DODATEK č. 10

ke SMLOUVĚ O DÍLO ze dne 27.2.2023

Název:	Realizace přístavby a rekonstrukce DS Dobřichovice
--------	-----------------------------------------------------------

ŘEZ 2-2'

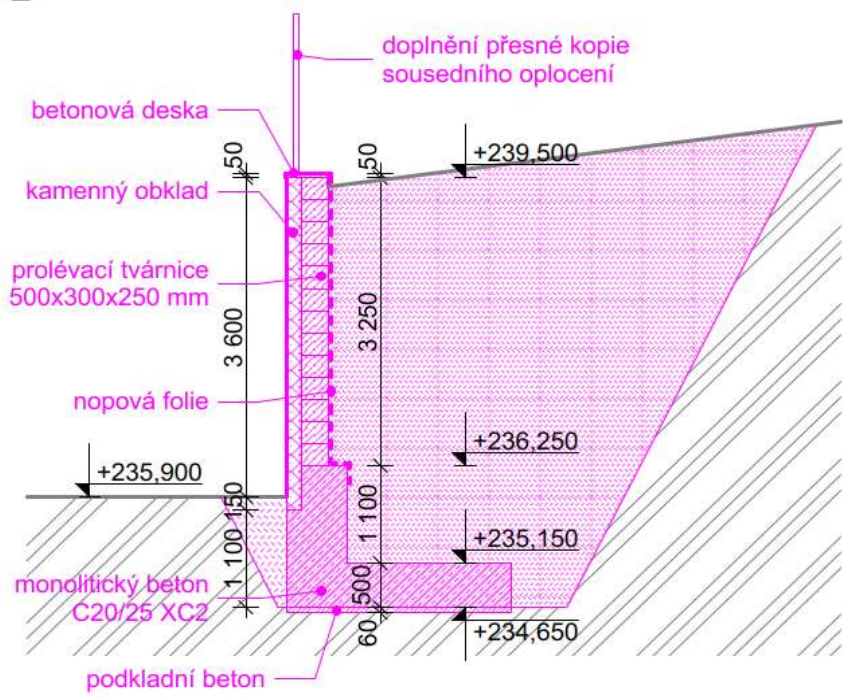
Předmět změny:	SO05c doplnění nároží
Zpracováno na základě:	požadavku objednatele
Popis změny:	<i>Na základě požadavku objednatele, dochází k doplnění opěrné stěny - nároží směrem k sousedce paní Farrow, p.č. 471, k.ú. Všenory. Cenový dopad je vyčíslen v rozpočtu tohoto změnového listu.</i>
	Zhotovitel ve smyslu čl. VI, odst. 2, písm. d) smlouvy o dílo (stanovení dopadu změny díla do termínu dokončení díla) a v návaznosti na čl. VI, odst. 3 smlouvy o dílo (možnost provedení změny díla po podepsání změnového listu a dodatku ke smlouvě o dílo) sděluje objednateli, že v současné době nelze stanovit dopad změny díla na termín dokončení díla, neboť zhotovitel nemůže předvídat, kdy dojde k uzavření dodatku ke smlouvě o dílo. Zhotovitel avizuje objednateli, že bude-li dodatek ke smlouvě o dílo, obsahující tuto změnu díla, uzavřen nejpozději do 31.10.2023 , bude mít tato změna díla dopad na termín dokončení díla - časový dopad vyjádřen ve změnovém listu. Pokud bude dodatek ke smlouvě uzavřen po termínu dle předchozí věty, zhotovitel předloží objednateli další změnový list, jehož předmětem bude sjednání dopadu změny díla na termín dokončení díla dle skutečného data podepsání dodatku ke smlouvě o dílo včetně specifikace nákladů, které zhotoviteli vzniknou z důvodu prodloužení termínu dokončení díla.

Zhotovitel upozorňuje objednatele, že předmětem změnového listu jsou pouze práce v rozsahu rozpočtu tohoto změnového listu. Součástí ZL zejména nejsou: betonové krycí desky, kamenný obklad, kopie stávajícího oplocení, obnovení zahrady.
Důvod změny:	V rámci provádění přístavby SO02 je zapotřebí doplnit opěrnou stěnu na budoucím pozemku paní Farrow p.č. 471, k.ú. Všenory. Zadávací dokumentace toto neřešila.

DRENÁŽ

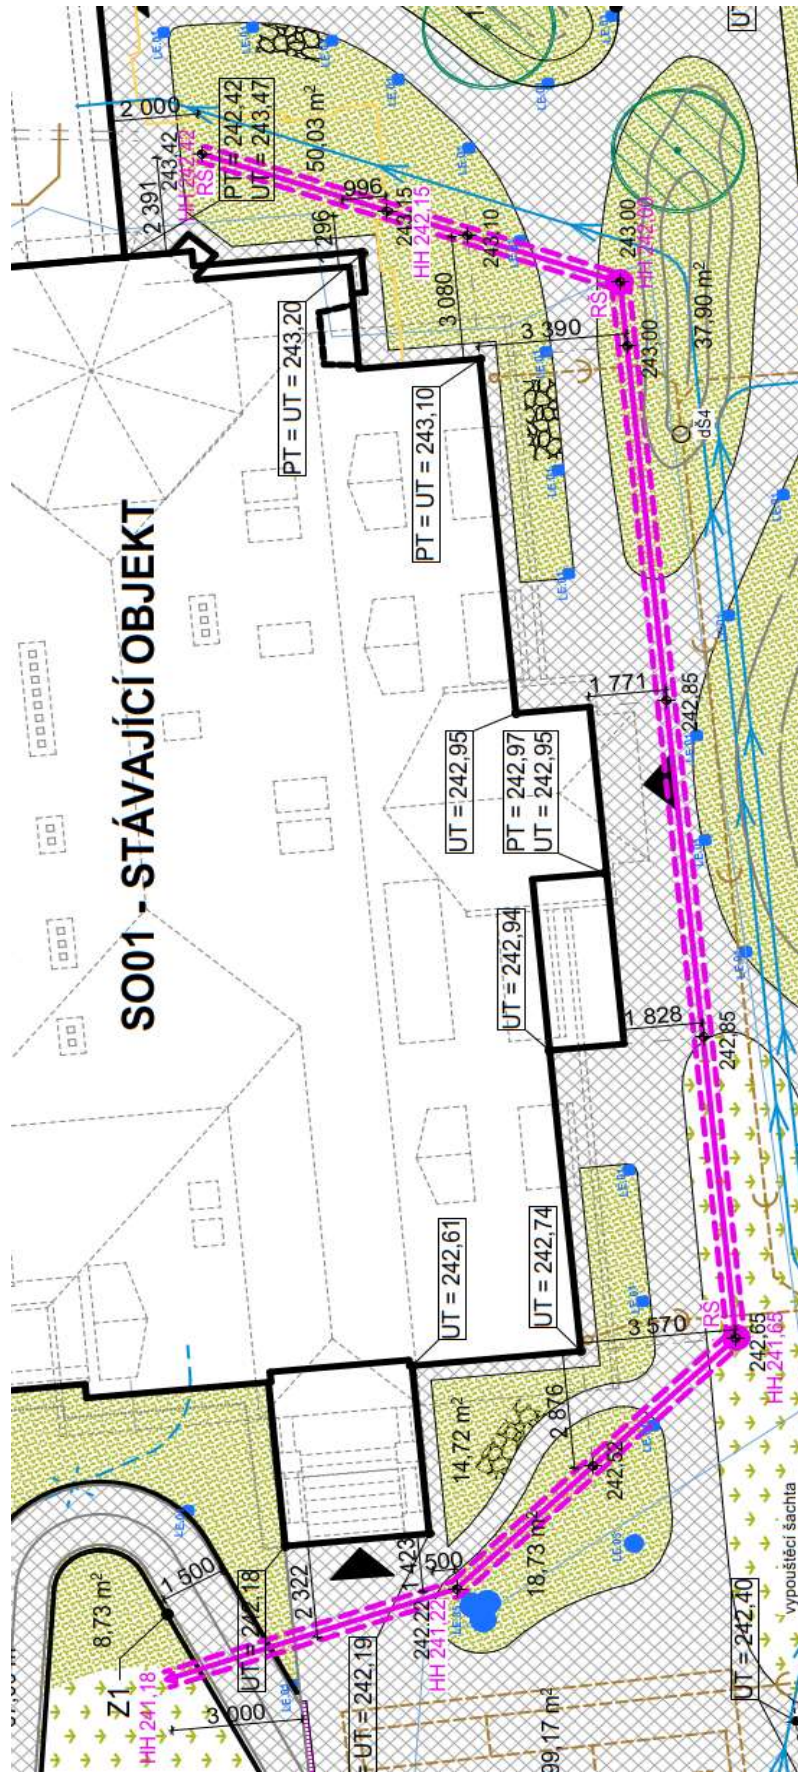
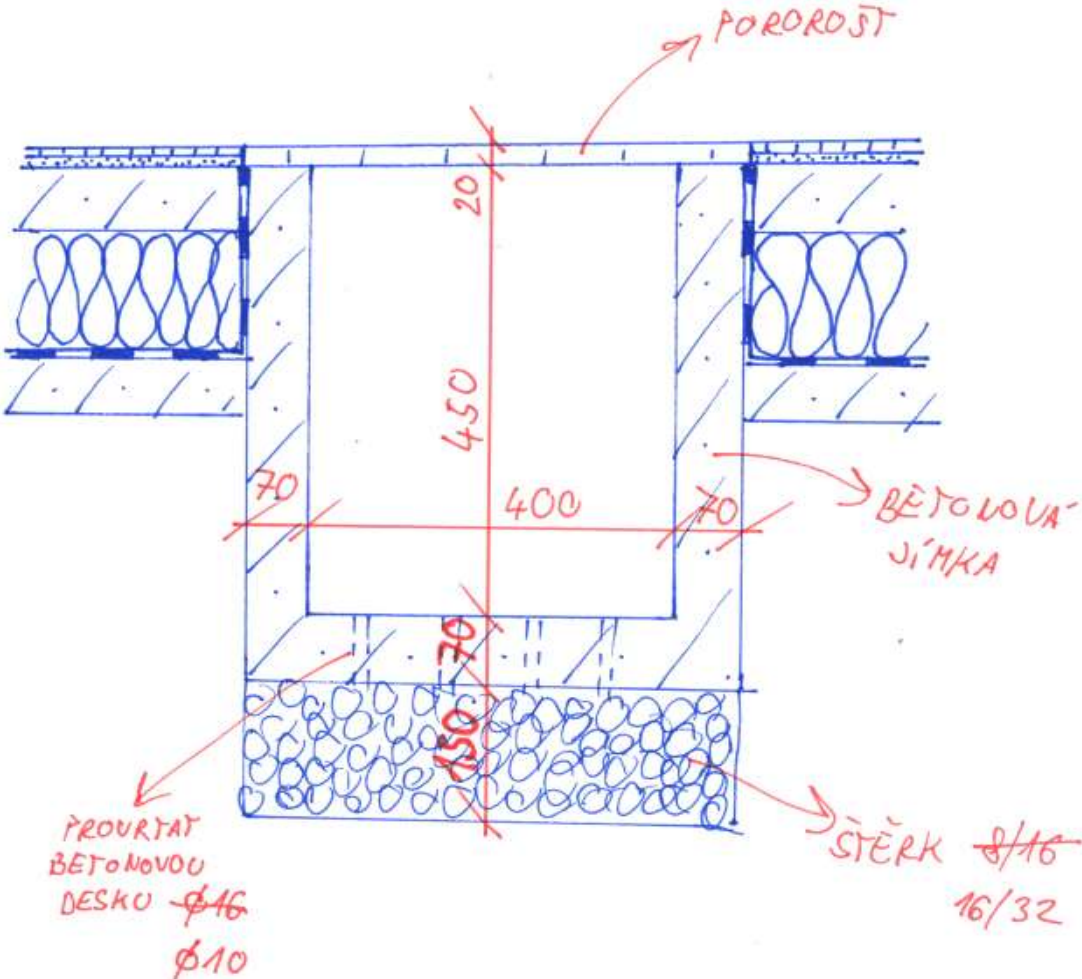
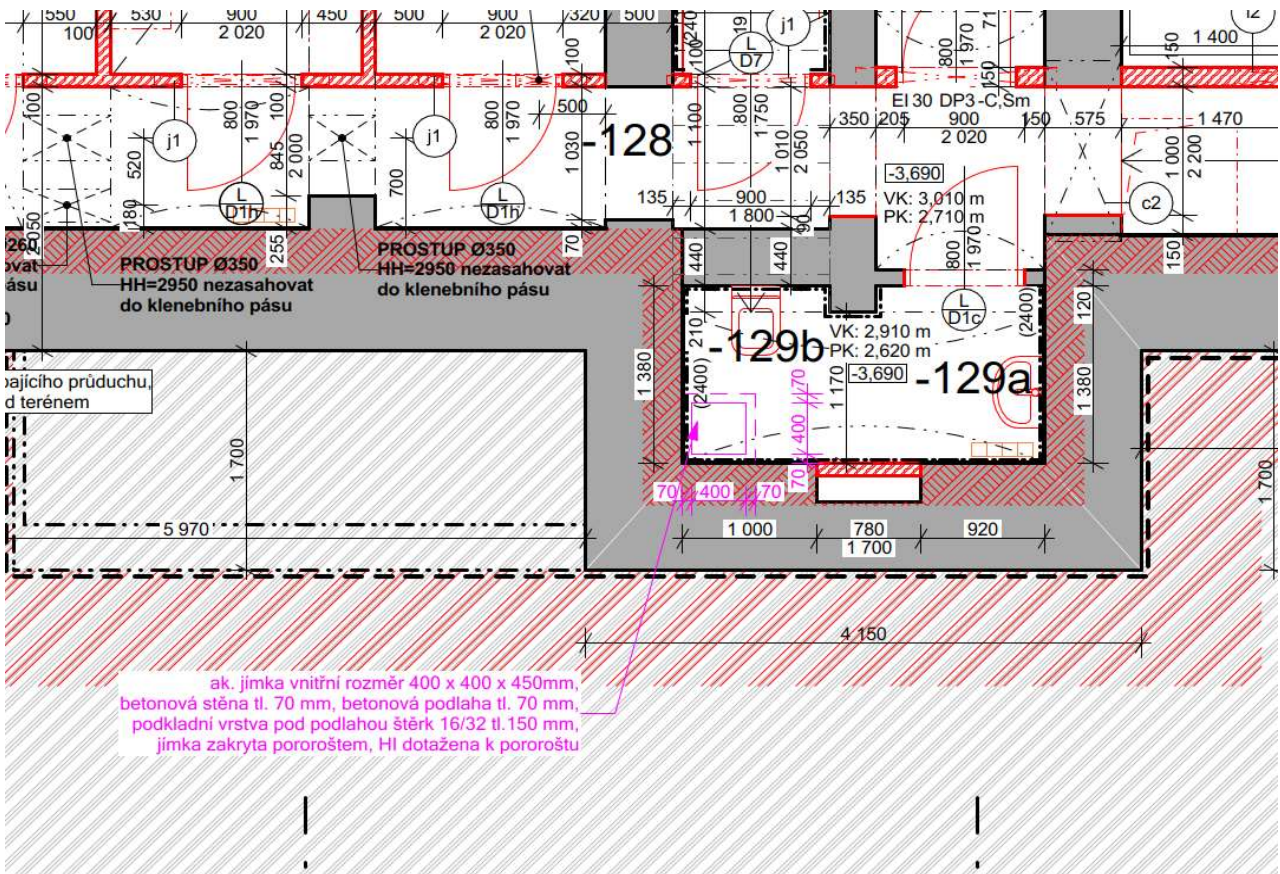
MJ	Množství	Jednotková cena	Cena celkem
<i>Drenáž kolem SO01</i>					125 692,55 Kč
ÚRS I/2024 132251252	Hloubení rýh nezapažených š do 2000 mm v hornině třídy těžitelnosti I skupiny 3 objem do 50 m3 strojně	m3	49,29	604,00 Kč	29 771,16 Kč
SOD 167151101	Nakládání výkopku z hornin třídy těžitelnosti I skupiny 1 až 3 do 100 m3	m3	98,58	264,35 Kč	26 059,62 Kč
SOD 162251102	Vodorovné přemístění přes 20 do 50 m výkopku/sypaniny z horniny třídy těžitelnosti I skupiny 1 až 3	m3	98,58	44,46 Kč	4 382,87 Kč
SOD 171251201	Uložení sypaniny na skládky nebo meziskládky	m3	49,29	15,69 Kč	773,36 Kč
SOD 162751117	Vodorovné přemístění přes 9 000 do 10000 m výkopku/sypaniny z horniny třídy těžitelnosti I skupiny 1 až 3	m3	9,57	135,44 Kč	1 296,58 Kč
SOD 162751119	Příplatek k vodorovnému přemístění výkopku/sypaniny z horniny třídy těžitelnosti I skupiny 1 až 3 ZKD 1000 m přes 10000 m	m3	9,57	135,44 Kč	1 296,58 Kč
SOD 171201221	Poplatek za uložení na skládce (skládkovné) zeminy a kamení kód odpadu 17 05 04	t	13,40	172,81 Kč	2 315,31 Kč

Celkový termín dokončení díla dle SOD vč. dílčích termínů se mění takto:	Zhotovitel ve smyslu čl. VI, odst. 2, písm. d) smlouvy o dílo (stanovení dopadu změny díla do termínu dokončení díla) sděluje objednateli, že změny díla obsažené v předloženém změnovém listu nemají objektivní dopad na termín dokončení díla. Zhotovitel avizuje objednateli pro případ, že změnový list nebude odsouhlasen zástupcem objednatele (ředitelem Domova pro seniory Dobřichovice) do 14 dnů od předložení tohoto návrhu změnového listu, že zhotovitel předloží objednateli další změnový list, jehož předmětem bude sjednání dopadu změny díla na termín dokončení díla dle skutečného data podepsání Změnového listu.
Důvod změny:	Předložený ZL zahrnuje doplnění drenáže na jižní straně objektu SO01 a doplnění čerpací šachty v 1.PP stávajícího objektu. Při intenzivnějších srážkách dochází k průsaku spodní vody do 1.PP, zejména na jižní straně (přilehlé ke svahu) a v rozsahu chodby -101,-102 a stávající výtahové šachty. GD upozorňuje na nevhodně zvolené řešení sanace a upozorňuje, že výskyt spodní vody bude pravděpodobně přetrvávat i v budoucnu a bude docházet ke vzlínání vlhkosti ve stěnách. Navržená čerpací jímka musí být pravidelně po deštích kontrolována a voda odčerpána.

SO05e

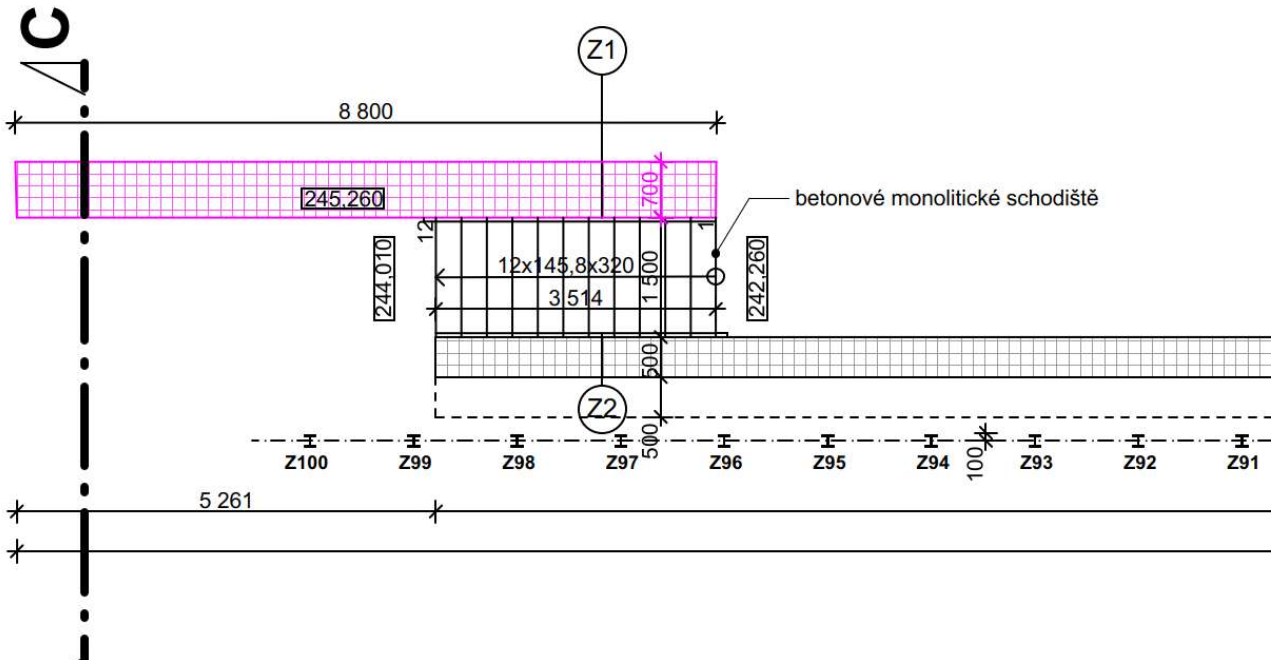
MJ	Množství	Jednotková cena	Cena celkem
<i>SO05 Změna konstrukčního řešení schodiště</i>					
R07901	Změna řešení venkovního schodiště u objektu SO05e z monolitického na prefabrikované	kpl	1,00	- Kč	- Kč
Objekt SO05e					
CELKEM

Celkový termín dokončení díla dle SOD vč. dílčích termínů se mění takto:	Zhotovitel ve smyslu čl. VI, odst. 2, písm. d) smlouvy o dílo (stanovení dopadu změny díla do termínu dokončení díla) sděluje objednateli, že změny díla obsažené v předloženém změnovém listu nemají objektivní dopad na termín dokončení díla. Zhotovitel avizuje objednateli pro případ, že změnový list nebude odsouhlasen zástupcem objednatele (ředitelem Domova pro seniory Dobřichovice) do 14 dnů od předložení tohoto návrhu změnového listu, že zhotovitel předloží objednateli další změnový list, jehož předmětem bude sjednání dopadu změny díla na termín dokončení díla dle skutečného data podepsání Změnového listu.
Důvod změny:	Vzhledem k pohledovosti venkovního betonového schodiště došlo k záměně technologie provedení z monolitického na prefabrikované.

Nový ŽB věnec

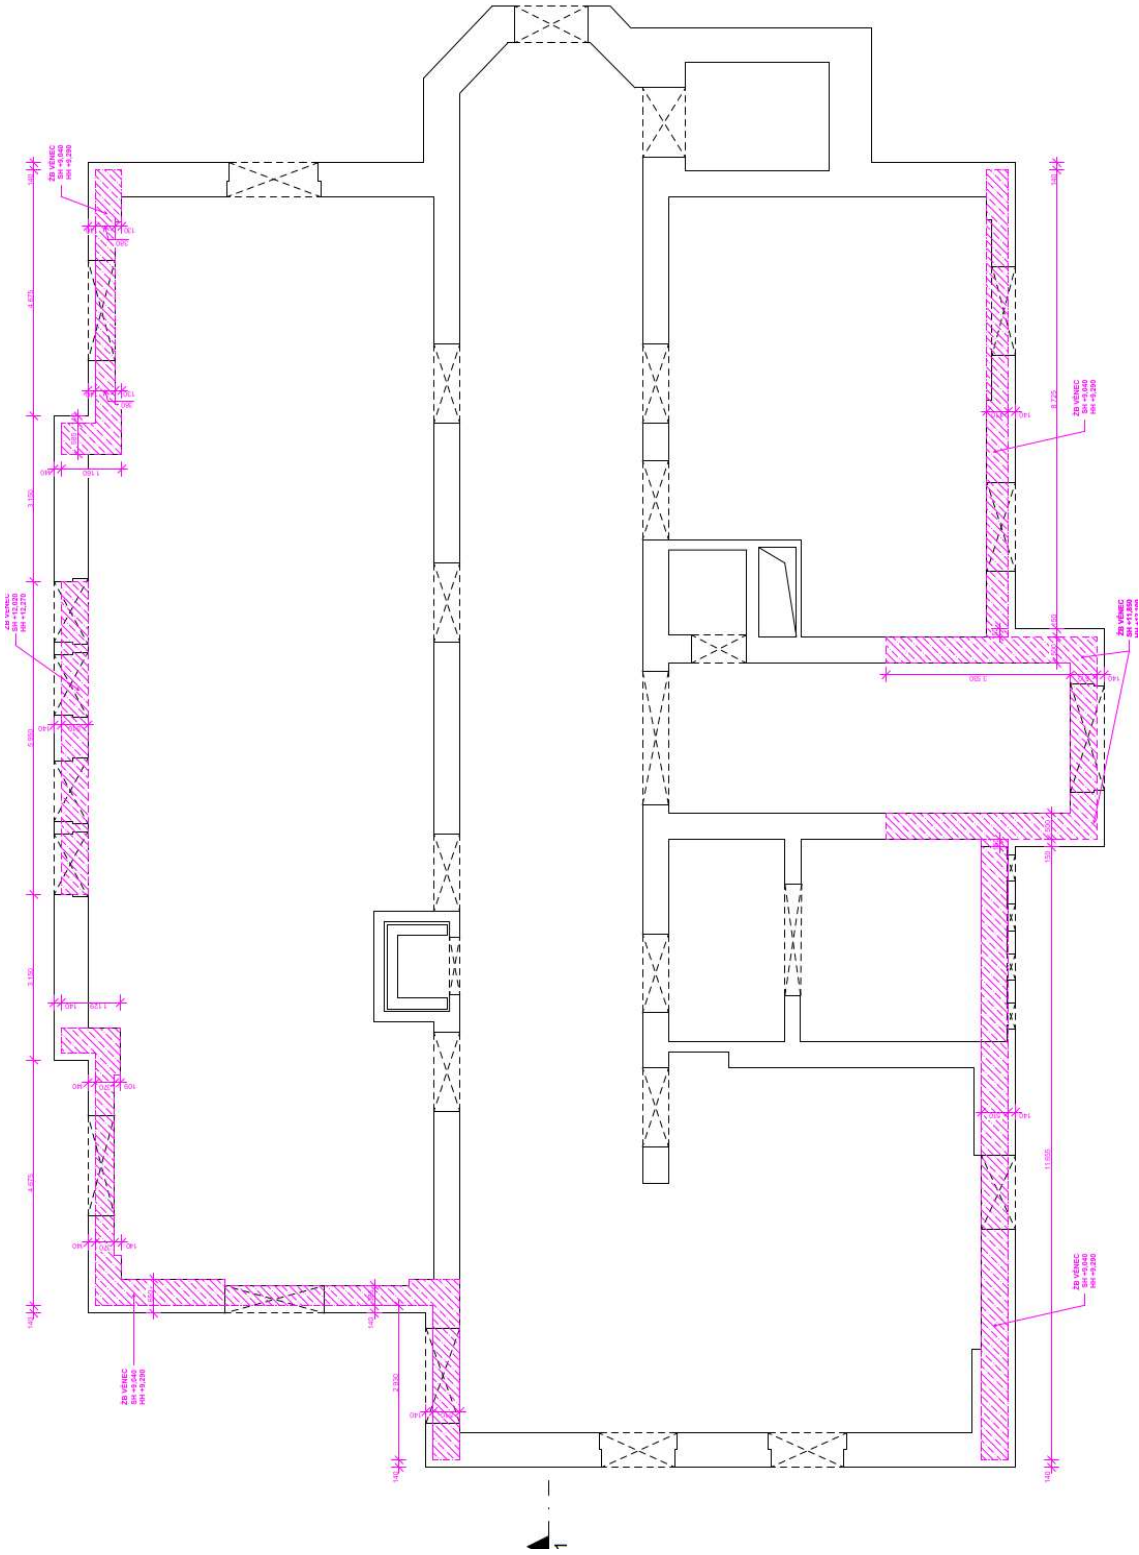
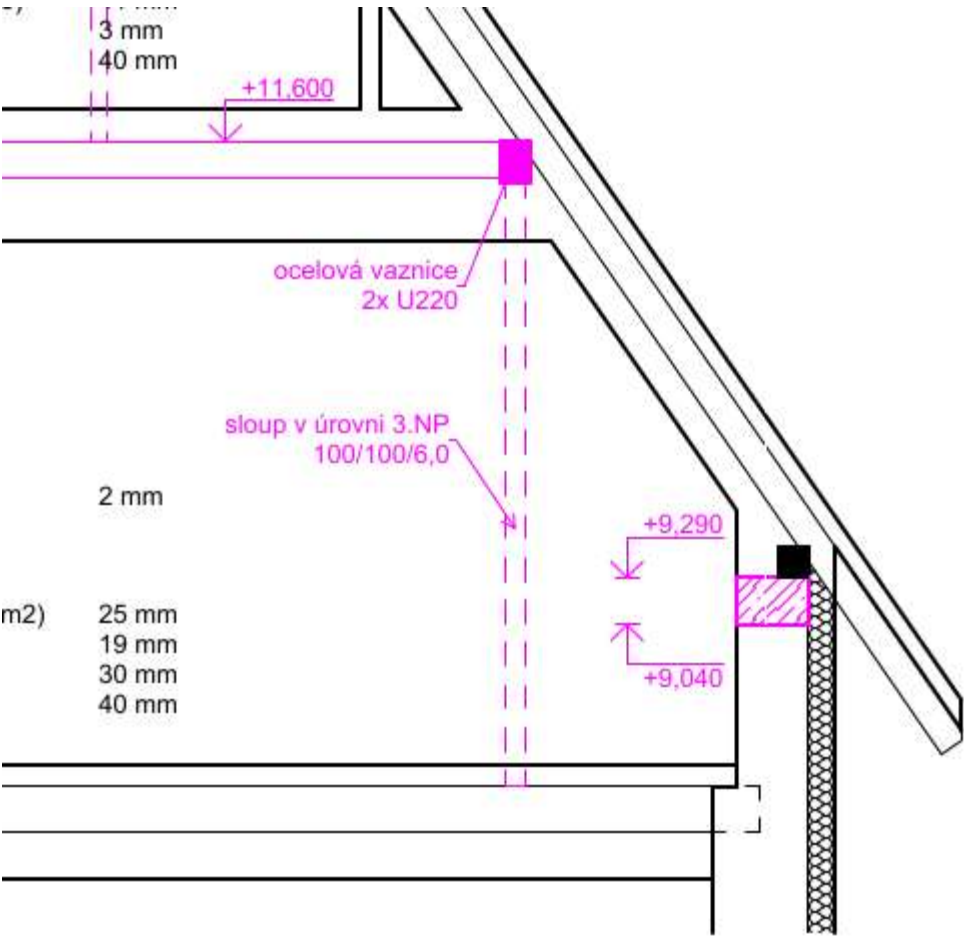
Předmět změny:	SO 01 Nový ocelový krov a ŽB věnec
Zpracováno na základě:	požadavku objednatele
Popis změny:	<i>Na základě požadavku objednatele dochází k výměně stavajícího krovu za nový. Část nově realizovaného krovu je nyní ze statických důvodů navržena jako ocelová konstrukce.</i>
	Zhotovitel ve smyslu čl. VI, odst. 2, písm. d) smlouvy o dílo (stanovení dopadu změny díla do termínu dokončení díla) sděluje objednateli, že změny díla obsažené v předloženém změnovém listu mají objektivní dopad na termín dokončení díla v rozsahu 120ti dnů. Zhotovitel avizuje objednateli pro případ, že změnový list nebude odsouhlasen zástupcem objednatele (ředitelem Domova pro seniory Dobřichovice) do 14 dnů od předložení tohoto návrhu změnového listu, že zhotovitel předloží objednateli další změnový list, jehož předmětem bude sjednání dopadu změny díla na termín dokončení díla dle skutečného data podepsání Změnového listu. Změnový list má sám o sobě vliv na dílčí a konečný termín 120 dnů, v případě, že bude prováděn v souběhu s dalšími změnovými listy, které také mají vliv do termínu a zároveň doposud nebyly uzavřeny dodatkem ke smlouvě, může být vliv tohoto změnového listu na dílčí i konečný termín upraven.

Zhotovitel upozorňuje objednatele, že předmětem tohoto změnového listu jsou pouze práce v rozsahu rozpočtu tohoto změnového listu.
Důvod změny:	Ze statických důvodů je navržena část nového krovu jako ocelová konstrukce. Tento ZL zahrnuje ocelovou část krovu a provedení žb věnců.

Zední kleštiny, patní plechy a kotvení

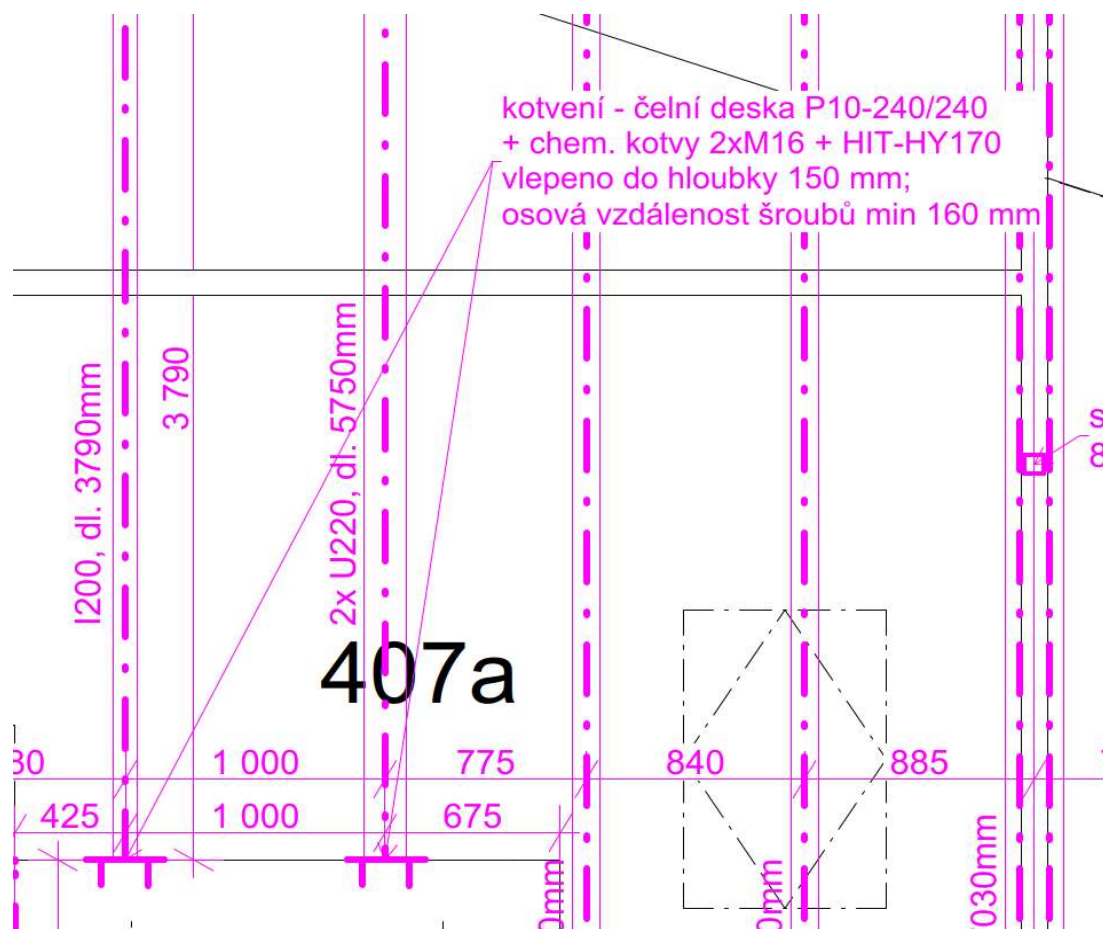
-ztužení pomocí zední kleštiny; táhlo
o průměru minimálně 16 mm (kulatina nebo
závitová tyč nebo výztuž) + patní plech
P10-200/200 pod omítkou (tvar plechu lze upravit)
